গণপ্রজাতন্ত্রী বাংলাদেশ সরকার
শ্রম ও কর্মসংস্থান মন্ত্রণালয়
কলকারখানা ও প্রতিষ্ঠান পরিদর্শন অধিদপ্তর

ক্যাপ পর্যবেক্ষণের তথ্য

কারখানার নাম	হর্নবিল এম্পায়ারেল লিঃ		
ঠিকানা	S A plot # 310, Baimail, P.O. – Quasem Cotton Mills, Konabari, Gazipur		
কারখানার কোড	GZP148		
কালার কোড

মূল্যায়নের ধরণ: বৈদ্যুতিক মূল্যায়ন	পর্যবেক্ষণের তারিখ: ১৯-০২-২০২৩
১. পর্যবেক্ষণ

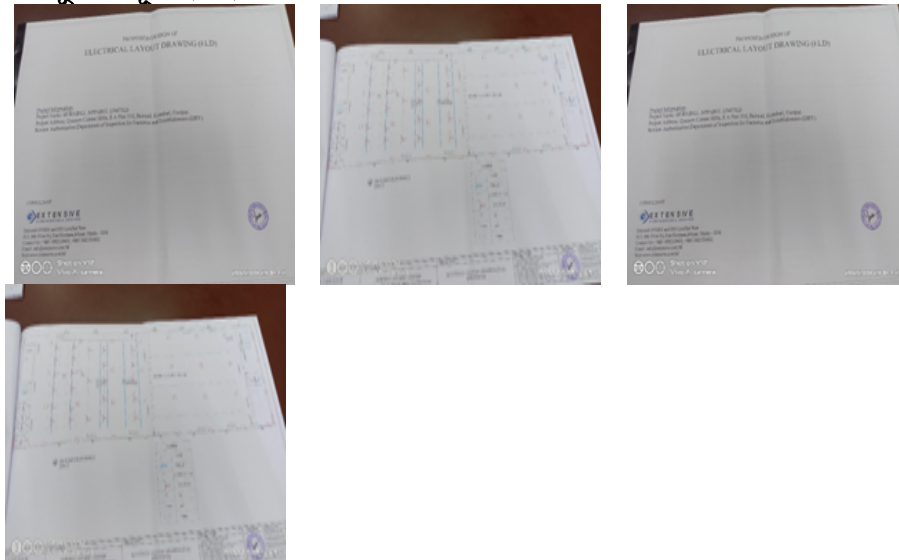
পরিদর্শন পর্যবেক্ষণ	-Location-Office room. '- Electrical Single Line Diagram was available but not matches with existing installation but the factory maintenance person had enough knowledge about overall electrical system.
ক্যাপ আইটেম ক্যাটাগরি

কার্যক্রম	1. Provide updated SLD matching the existing installation at the factory. 2. SLD to indicate exact positions of all points of switch boxes and other outlets. 3. SLD to be approved by the engineer-in-charge.
সুপারিশের তথ্যসূত্র	
কারখানার কার্যক্রম	
অগ্রাধিকার	৬ মাস
চূড়ান্ত সময়সীমা	-
সংশোধিত সময়সীমা	০৫-০৯-২০২৩
অগ্রগতির অবস্থা	চলমান
মন্তব্য	SLD is available and 4 out of five panels matches with SLD and they will complete another one by next two months. 19.01.2021 CVV3: Proposed and as built SLD is available but as built SLD has some mismatch with existing system. 16.08.2021 . (CVV-4) : Proposed and as built SLD is available but as built SLD has some mismatch with existing system. 23.08.2022 visit observation: Proposed SLD drawing was found but found some mismatch with existing system. Proposed SLD drawing has been submitted to DIFE for approval. 19-02-2023 visit observation: Proposed SLD drawing was found but found some mismatch with existing system. Proposed SLD drawing has been submitted to DIFE for approval.

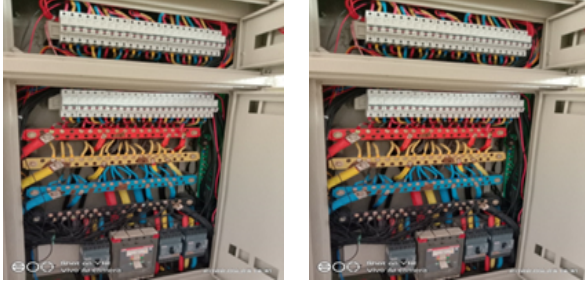
পরিদর্শন পর্যবেক্ষণ	Location-All Panels -Common neutrals was observed for more than one circuits.
ক্যাপ আইটেম ক্যাটাগরি

কার্যক্রম	Each circuit should have a separate neutral (use of common neutral for more than one circuit shall not be permitted) .
সুপারিশের তথ্যসূত্র	
কারখানার কার্যক্রম	
অগ্রাধিকার	৬ মাস
চূড়ান্ত সময়সীমা	-
সংশোধিত সময়সীমা	০৫-০১-২০২৩
অগ্রগতির অবস্থা	চলমান
মন্তব্য	No Common neutrals was observed for more than one circuits. 19.01.2021 CVV3: Each circuit has dedicated neutral as per as built drawings. 16.08.2021 .(CVV-4) : Each circuit has dedicated neutral as per as built drawings. 23.08.2022 visit observation: Common neutrals was found for more than one circuits. 19-02-2023 visit observation: Common neutrals was found for more than one circuits.
